MEMOIRE EN REPONSE  
à l'avis de la MRAE  
DEMANDE D'AUTORISATION ENVIRONNEMENTALE

Projet JJA

Communes de Mouflers et de L'Etoile

Le présent document apporte les réponses aux observations formulées par la Mission Régionale de l'Autorité Environnementale dans son avis n°MRAE 2019-3919 du 17/10/2019 concernant le projet d'extension de la plateforme logistique de la société JJA sur la ZAC des Hauts Plateaux.

Carte 1

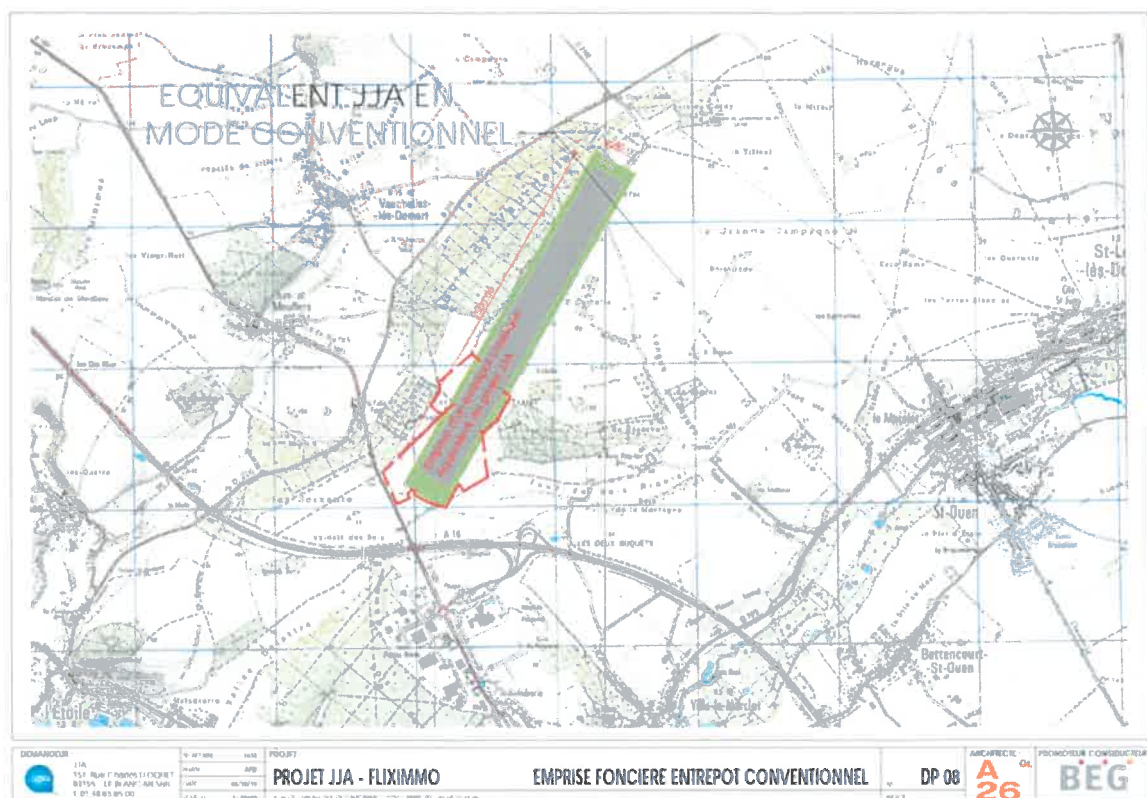
**L'autorité environnementale recommande de détailler l'usage des 48,6 hectares d'emprise et de démontrer que la conception du plan masse est celle qui minimise l'impact sur l'artificialisation des sols.**

Les deux cartes ci-dessous ont pour but de comparer et mettre en évidence les surfaces foncières consommées selon le choix de construction.

La première carte (carte 1) présente l'emprise foncière du projet de la société JJA qui a fait le choix d'une construction de bâtiments en hauteur permettant ainsi d'économiser une surface importante de terres agricoles.

La seconde carte (Carte 2) présente l'emprise foncière nécessaire si le choix de construction avait été de conserver un bâtiment conventionnel à 13 mètres de haut. L'impact foncier est

beaucoup plus important puisque le bâtiment hors aménagement de voirie, de bassins, de voirie, d'espaces verts etc... fait une longueur d'environ 2,5 kilomètres !

Schéma des aménagements paysagers situés en façade du projet et le long de la RD 1001 entre le rond-point d'accès à la ZAC et le Bois Mélan.

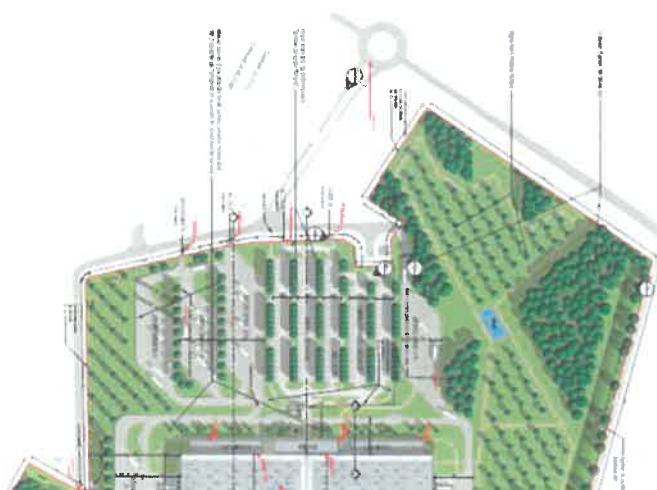
En outre la MRAE souligne que « *la plate-forme sera visible depuis la route départementale 1001, qui est l’un des principaux accès pour découvrir le territoire du futur parc naturel régional Baie de Somme Picardie Maritime. La plateforme s’inscrit en surplomb de deux vallées sèches qui offrent des vues de grande qualité. Il serait nécessaire, pour une meilleure prise en compte du paysage, de renforcer les aménagements paysagers visant à masquer l’entrepôt et ses parkings (par exemple par la plantation d’arbres de haute tige, en doublant de végétation la clôture, en utilisant une teinte claire pour les bâtiments). L’autorité environnementale recommande de compléter les mesures d’insertion paysagère du projet afin de mieux l’intégrer dans le grand paysage visible depuis la route départementale 1001.* »

Les aménagements paysagers qui existent le long de la RD 1001 ont été exécutés par l’aménageur de la ZAC, le Syndicat Mixte des Hauts Plateaux. Ils offrent une diversité arbustière sur 20 mètres de profondeur constituée il y a plus de 5 ans le long de la RD entre le pont de l’A.16, le rond-point d’accès à la ZAC et le bois Mélan. Le passage le long de la RD 1001 n’est constitué que de véhicules puisqu’il n’existe pas d’aménagement piétonnier entre le rond-point d’accès à la ZAC et le Bois Mélan.

Le projet JJA (cf. document et cartes figurant dans le permis de construire) présente un projet paysager de qualité offrant volontairement deux cônes visuels travaillés en direction des bureaux et structurés par ces aménagements paysagers au sein de l'enceinte de la société. La structure paysagère visible de la RD1001 est constituée de prés fruitiers et de prés fleuris. La clôture métallique d'enceinte, normée, sera enveloppée de haies, d'arbustes et d'épineux. L'aménagement le long de la RD 1001 et sur la totalité de la surface foncière est d'une grande qualité paysagère et présente une diversité favorisant l'émergence d'un biotope original. Outre le choix de végétaux adaptés et hétérogènes, l'aménagement de mares est aussi prévu en ce sens. Le parti pris de cet aménagement paysager est intimement lié au choix de la société de JJA de favoriser un entretien de ces espaces par un éco-pâturage basé sur une grande diversité animale assurant lui-même l'émergence d'un nouveau biotope.
